Projekto: Vietinės reikšmės kelių ir gatvių remonto darbų techninė priežiūra. „Plungės miesto Telšių, Laisvės, Rietavo ir Minijos gatvių atkarpų techninių parametrų gerinimas ir eismo saugos priemonių diegimas“ darbai.

DARBŲ PAKEITIMO NURODYMAS NR. 1

Sutartis: Rangos sutartis Nr. BT6-01-174 „Plungės miesto Telšių, Laisvės, Rietavo ir Minijos gatvių atkarpų techninių parametrų gerinimas ir eismo saugos priemonių diegimas“

Plungės miesto Rietavo gatvės rekonstravimo darbo projektas
Lietaus nuotekų tinklai II etapas (žiedas)

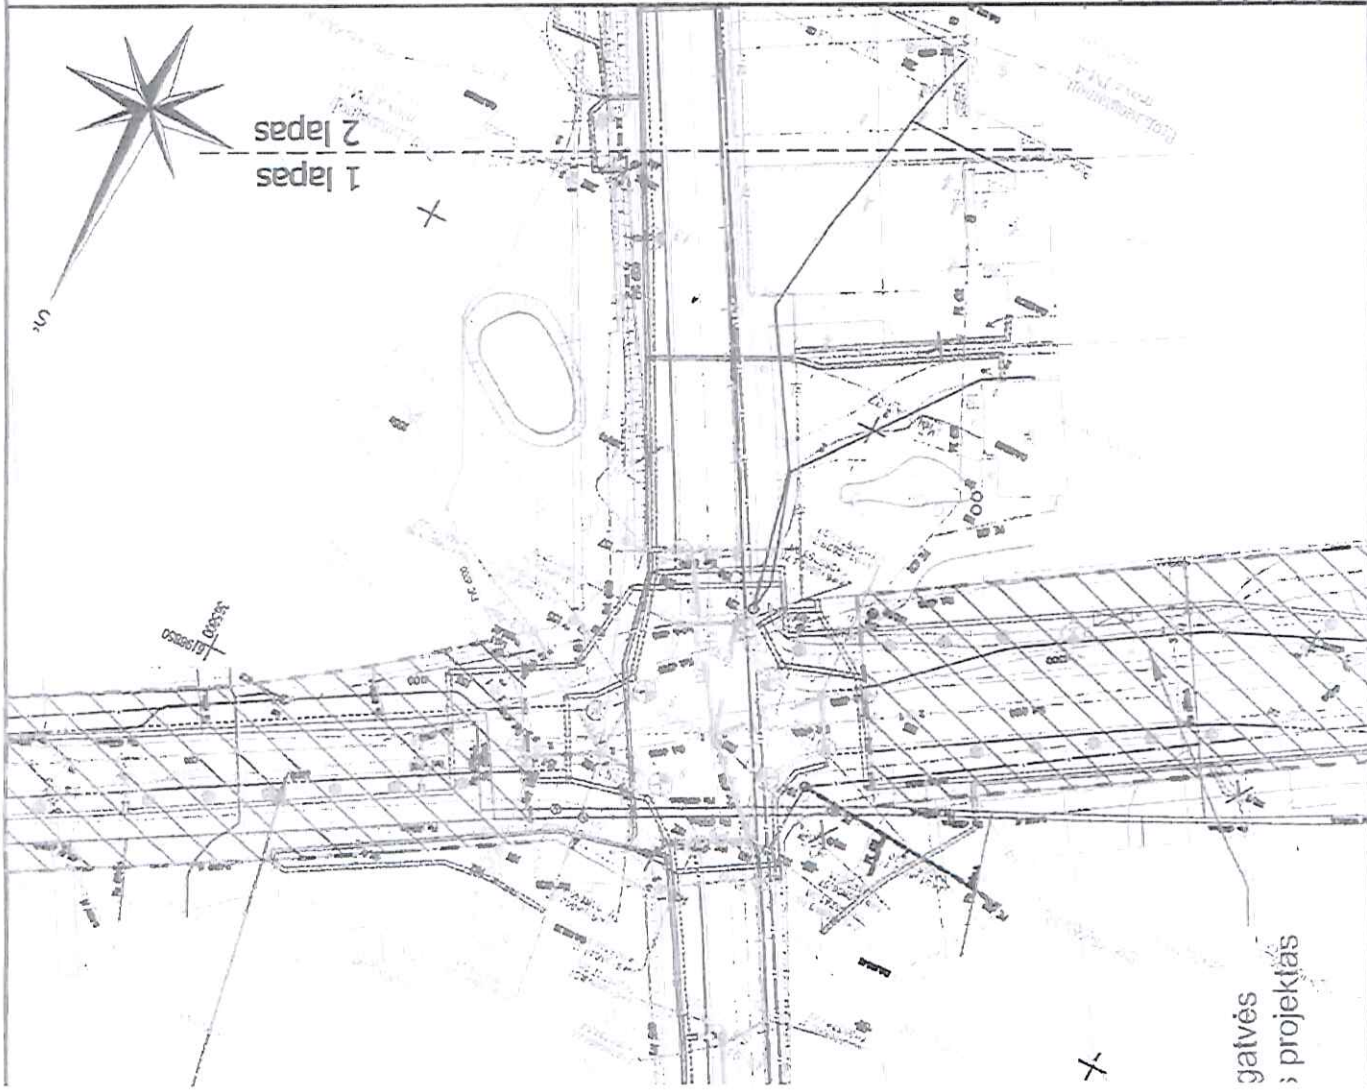
PAPILDOMI DARBAI

Eil. Nr.	Darbo pavadinimas, aprašymas	Mato vnt.	Kiekis
Lietaus nuotekų tinklų projektavimas			
1	Esamo šulinio (ELS160) DN1500 mm žiedo h=1,0 m pakeitimas	vnt	1/0,53 m³
2	Esamo šulinio (ELS160) DN1500 mm perdangos su landa pakeitimas	vnt	1/0,27 m³
3	Esamo šulinio (ELS160) DN1500 mm žiedo h=0,5 m (paaukštinimas) pakeitimas	vnt	1/0,26 m³
4	Esamo šulinio (ELS152) DN1500 mm perdangos su landa pakeitimas	vnt	1/0,27 m³
5	Esamo šulinio (ELS152) DN1500 mm žiedo h=0,5 m (paaukštinimas) pakeitimas	vnt	1/0,26 m³
6	Savitakinio nuotakyno iš PVC movinių savitakinių "N" klasės vamzdžių DN 200 mm, su visomis reikalingomis jungtimis bei atramomis tiekimas, montavimas žemėje, pajungimas į šulinius, išbandymas ir pridavimas užsakovui.	m	6,88
7	Lietaus nuotekų tinklų TV diagnostika ir praplovimas be dezinfikavimo.	m	6,88
8	Lietaus nuotekų tinklų hidraulinis bandymas.	m	6,88
9	Naujų plastikinių d600 mm apžiūros šulinių, 1,50 – 2,00 m gylio, su visomis reikalingomis jungtimis (teleskopiniais adapteriais, betoniniais atraminiais žiedais, kinetėmis ir kt.) bei atramomis tiekimas, sumontavimas, išbandymas ir pridavimas užsakovui.	vnt	1

10	600 mm skersmens, plaukiojančio tipo, rakinami šulinių dangčiai su visomis reikalingomis jungtimis (D 400). Tiekimas, sumontavimas, išbandymas, pridavimas užsakovui.	vnt	1
11	DN200 mm kritimo stovų įrengimas su visomis reikalingomis jungtimis, tiekimas, sumontavimas, išbandymas ir pridavimas užsakovui.	kompl	5
12	DN250 mm kritimo stovų įrengimas su visomis reikalingomis jungtimis, tiekimas, sumontavimas, išbandymas ir pridavimas užsakovui.	kompl	2
13	DN315 mm kritimo stovų įrengimas su visomis reikalingomis jungtimis, tiekimas, sumontavimas, išbandymas ir pridavimas užsakovui.	kompl	1
14	Esamų lietaus nuotekų šulinėlių ardymas	kompl	2
